第6回 菊川流域委員会

第5回菊川流域委員会 質問に対する回答

平成28年 7月12日

中部地方整備局 浜松河川国道事務所

区間別総利用者数(年間7回の実地調査集計結果)

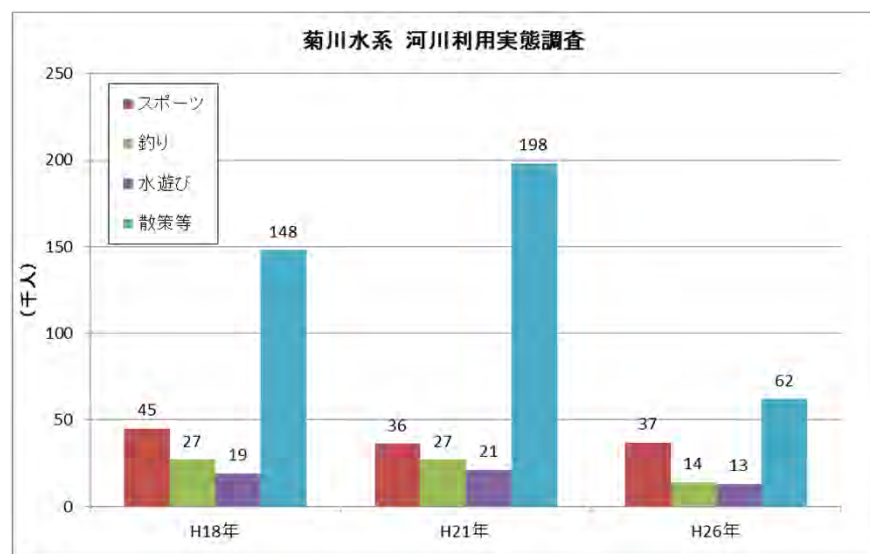
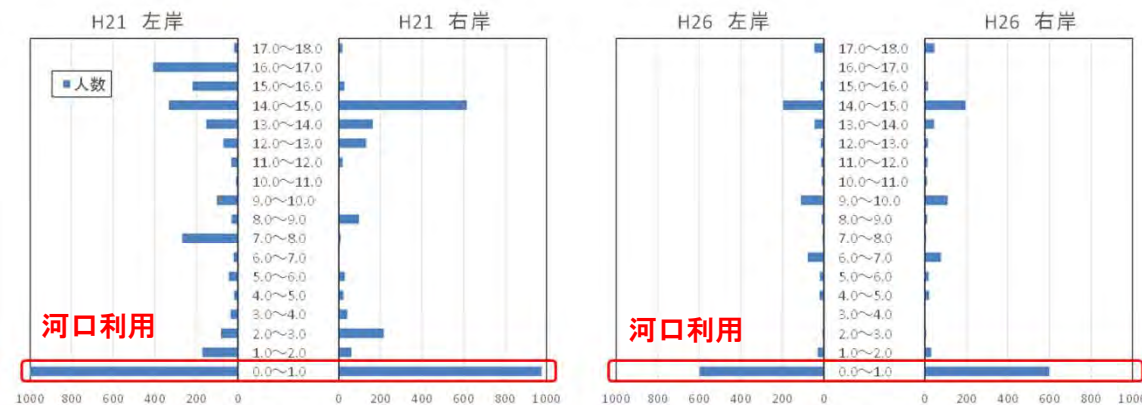
■利用者が減少した理由について、もう少し細かく分析願いたい。

■平成26年度は、前回、平成21年度と比べ、年間を通して減少傾向であった。(年間7回調査)

減少の理由については、下記のことが考えられます。

○菊川の河川利用は、河口部での利用が多い特徴があります。東日本大震災の発生が、河口部の利用に影響していることも想定されます。

○GWの調査である、第1回、第2回調査日の天候が過去調査日より悪かったため減少したことが考えられます。

○工事による影響も考えられます。

→ 調査結果を、日常的に実施する河川巡視へ活用するなどして、河川利用に関する把握や保全に努めます。

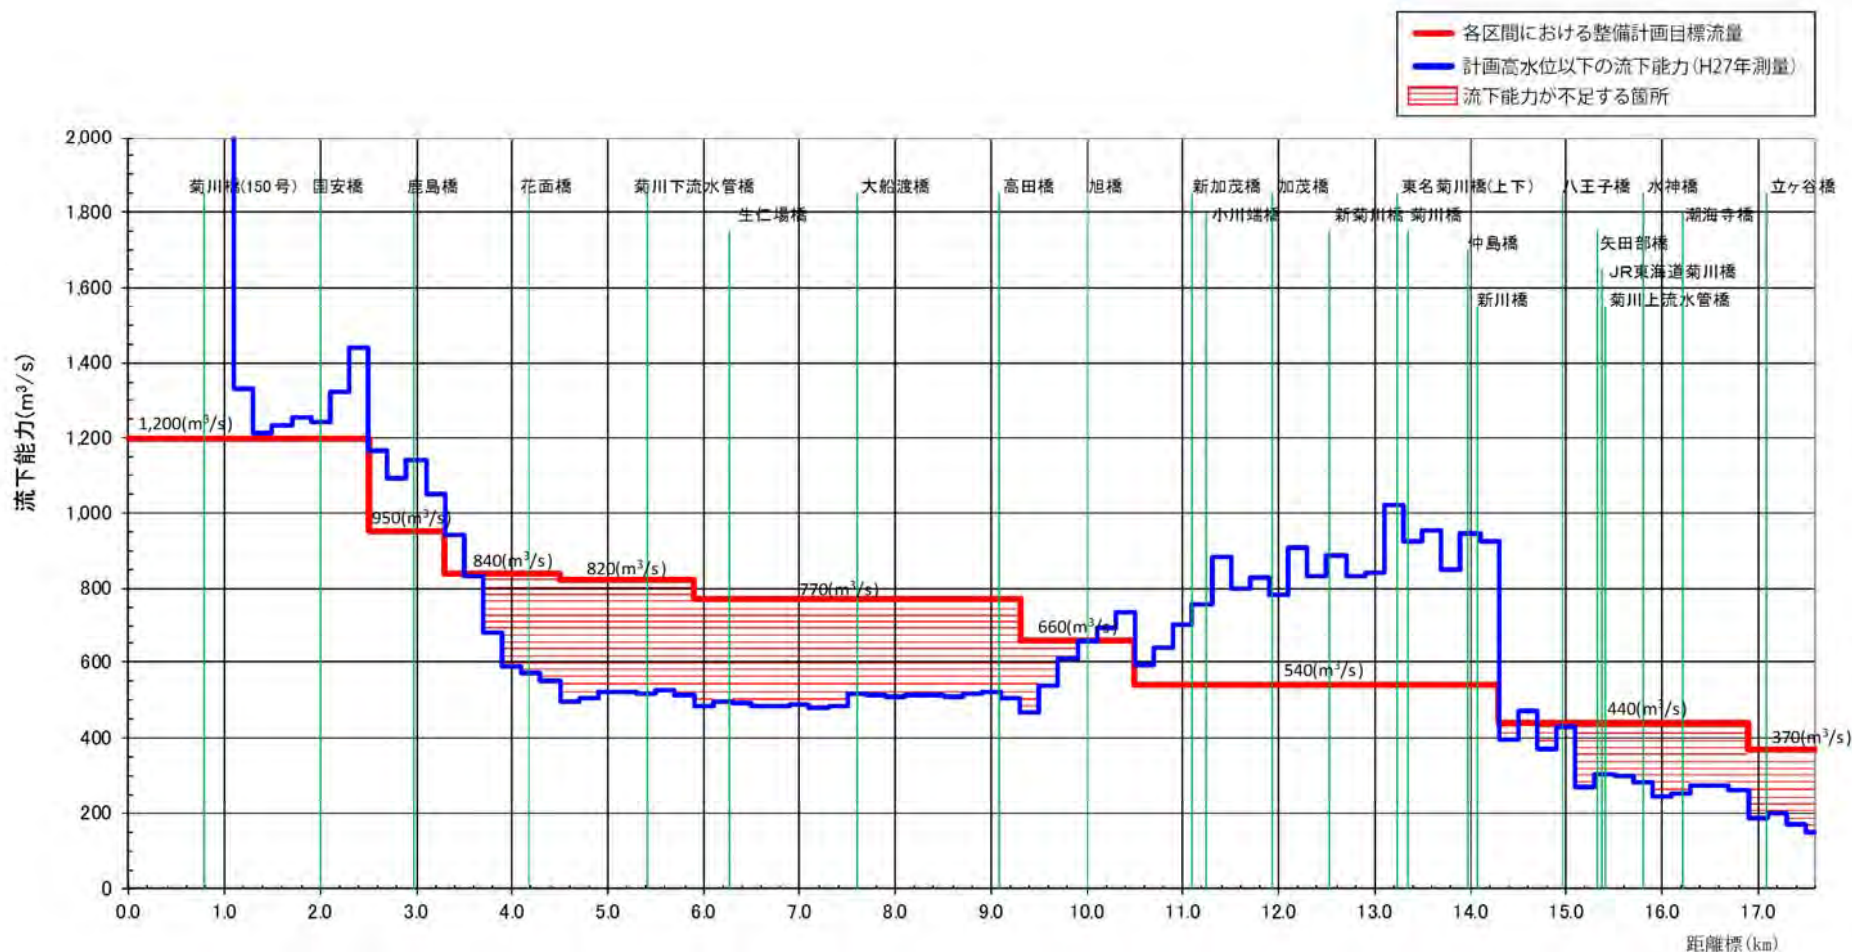
■刈草の農家搬出・現地焼却について、農家利用はよい事例なので、現地焼却と農家利用は別々に整理した方がよい。

- 平成24年度～平成26年度までの刈草処分の平均は、**農家利用8%、現地焼却26%**です。
- 平成27年度の実績は、菊川の全体除草面積(2回／年)200万m²に対し、刈草の処分の割合は、**農家利用13%(約26万m²)、現地焼却15%**、となっています。
- 昨年、平成27年度では、**農地利用が増え、現地焼却が減っています。**

2大洪水の降雨分布(等雨量線図:12時間雨量)

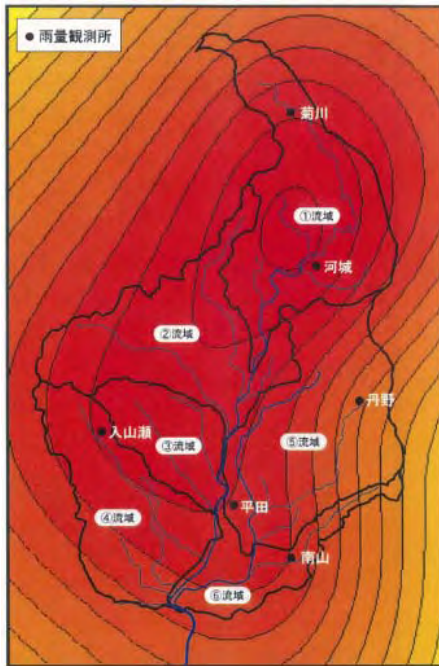
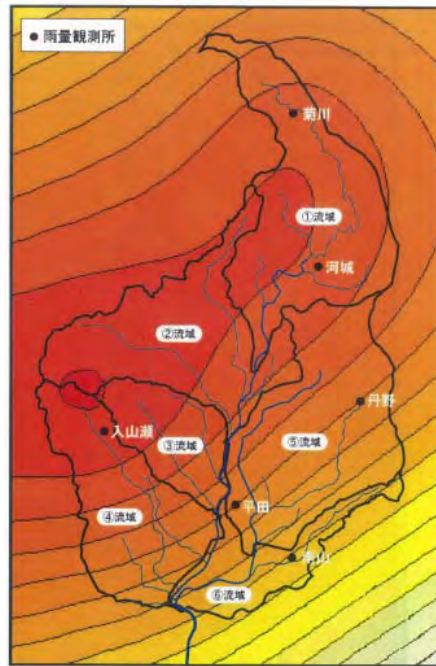
■ 菊川の整備計画目標流量の根拠は何か。

■ 流域に降る雨の降り方を昭和57年9月洪水で発生した降雨分布とし、国安地点において、戦後第2位の流量規模(約1200m³/s)となるように、流出計算を実施し、各地点の目標流量を算出しています。

- 菊川における戦後第一位の洪水は、昭和57年9月洪水であるとともに、基準地点国安の計画高水流量が決定されている洪水です。
- 昭和57年9月洪水と平成10年9月洪水の雨の降り方を比べた場合、昭和57年9月洪水は流域全域に大きな雨が降っています。
- 菊川の各地点の目標流量は、昭和57年9月洪水の降雨分布を基に、国安地点において戦後第2位の洪水規模の約1200m³/sとなるよう流出計算を実施しています。
